Zusammenstellung zur 3D-seismischen Messung

mit Anmerkungen von J.Wiegel

1) BfS-Bericht vom 04.06.2014 zur 3D-seismischen Testmessung

Abb. 99: Ausschnitt Tiefeninterpretation Profil Asse 2D PreSDM
(Seite 114 von 134)

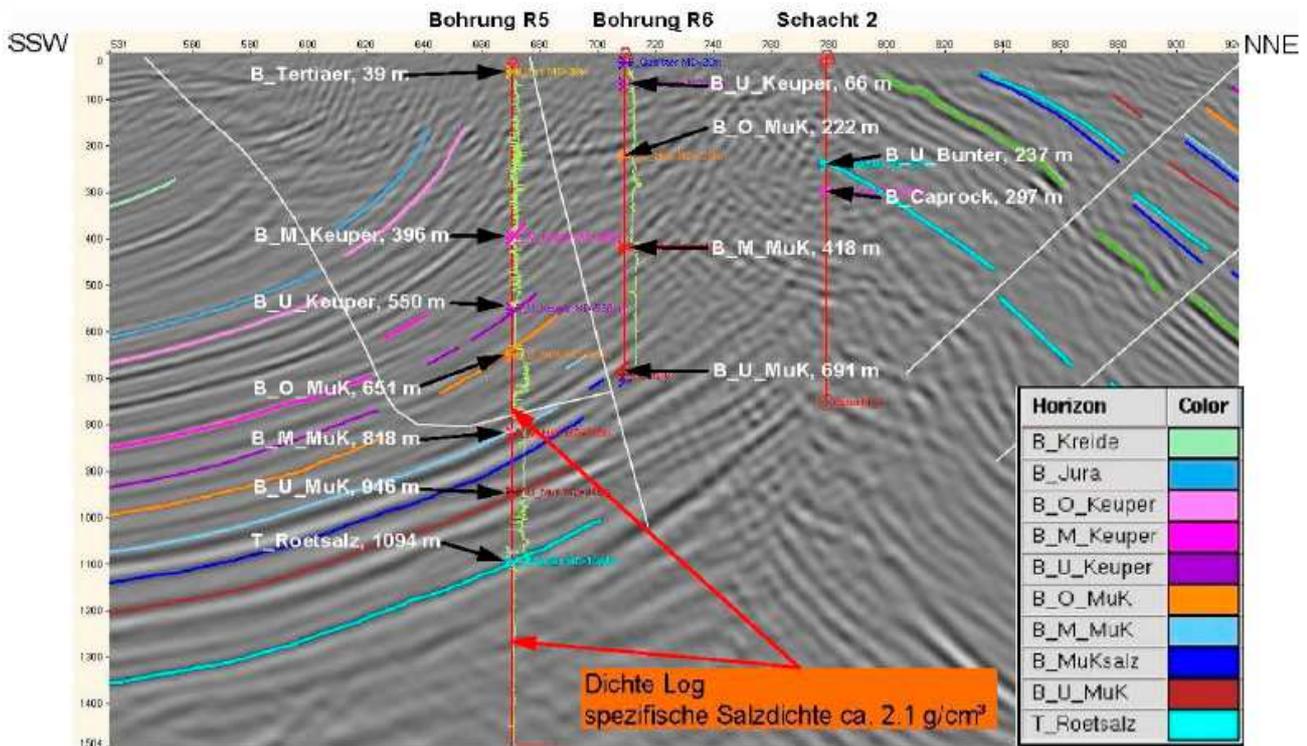
Die dargestellten Abbilder zeigen eine sehr grobe Struktur, anscheinend ist die Auflösung der Messungen gering, wobei sich die 2D- und 3D- basierten Darstellungen nur wenig unterscheiden.

Die großen Einlagerungskammern (ca. 40x60m-15m hoch) scheinen nicht erkennbar zu sein.
